工程名称：江苏腾盛纺织 5MWp 光伏发电项目

编号：ZHJL-TSLX-004

事由：厂房加固系杆孔位与图纸不符事宜

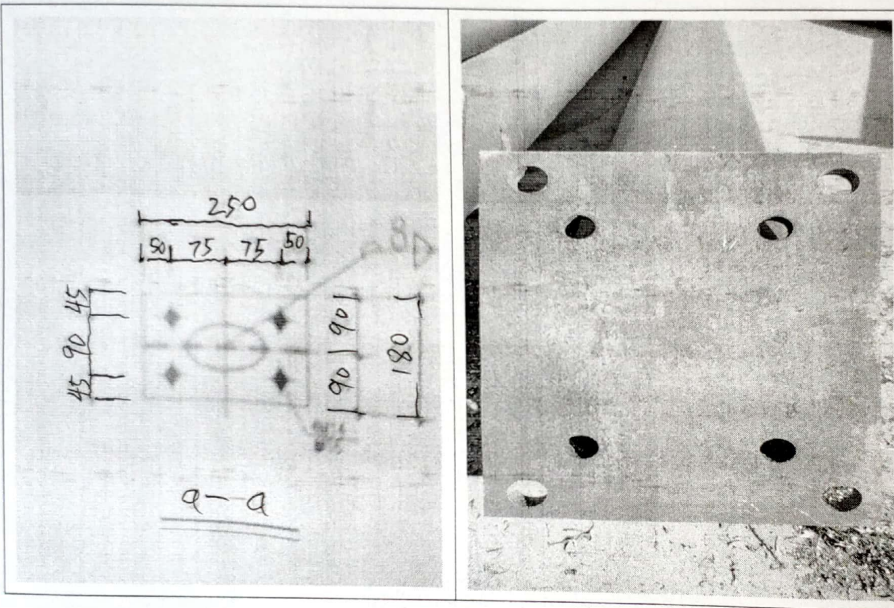
内容：2018 年 10 月 30 日我监理方巡视发现，现场加固系杆两端加固孔位与图纸设计不符，为保证施工质量请贵单位及时沟通设计解决。

进场加固板孔位与图纸设计一致，但系杆切面与原孔位冲突，无法安装螺栓，孔位改变后距加固板边缘不足 1 公分不满足图纸设计。
